N/Réf. : EVR20052_707_PU
Gest. : MB/MC
V/Réf. : ue/cmo/2023-35-10
Corr: Molho Calypso
NOVA : 06/XFD/1894687

EVERE. Rue Auguste Renoir
(= en face du site classé du Cimetière de Bruxelles)
PERMIS D'URBANISME :- abattre 77 arbres à haute tige
Demande de la Commune du 05/04/2023

Avis de la CRMS

En bleu : localisation des arbres à abattre en urgence. Image tirée du dossier de demande.

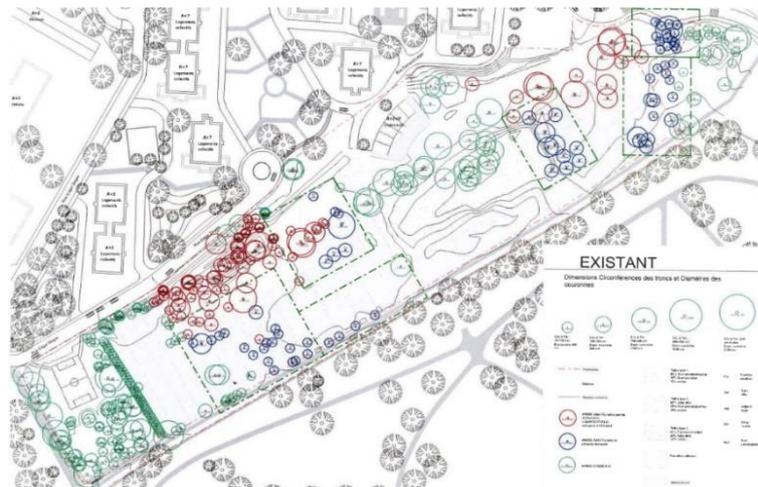
La présente demande vise l'abattage en urgence de 77 arbres qui étaient conservés dans le projet initial pour la construction des nouveaux immeubles de logements (permis délivré le 14/10/2020. Réf. : 06/PFD/1717336) . La demande est motivée par l'impossibilité d'accéder au chantier de construction via la rue Auguste Renoir. On propose dès lors d'aménager cet accès via l'avenue Bordet .

La CRMS déplore que l'organisation du chantier n'ait pas fait l'objet d'une réflexion plus poussée lors de la demande initiale et de l'étude d'incidence. L'abattage d'un grand nombre d'arbres qui en a résulté, alors que le dossier initial avait l'intention d'empiéter le moins possible sur l'environnement vert existant, n'est pas admissible. En effet, selon la CRMS, l'intention de réduire au maximum l'impact du projet sur le paysage et la trame verte existante était un des points forts du projet initial. La CRMS avait par ailleurs suggéré d'implanter les nouveaux immeubles davantage vers la zone bâtie du quartier Germinal, préservant ainsi une zone tampon non développée encore plus large autour du cimetière.

Les arbres visés par la demande et déjà abattus constituent un écran vert entre le cimetière et les futurs logements et jouent un rôle paysager important en préservant les vues vers et depuis le cimetière. Ils garantissent par ailleurs un environnement de qualité aux futurs locataires et jouent un rôle écologique.

Pour ces raisons, la CRMS émet un avis défavorable sur la demande et insiste sur la réalisation et la mise en œuvre d'un plan de replantation qui intègre les aspects paysagers de l'ensemble du quartier ainsi que la qualité des vues, vers et depuis le cimetière classé.
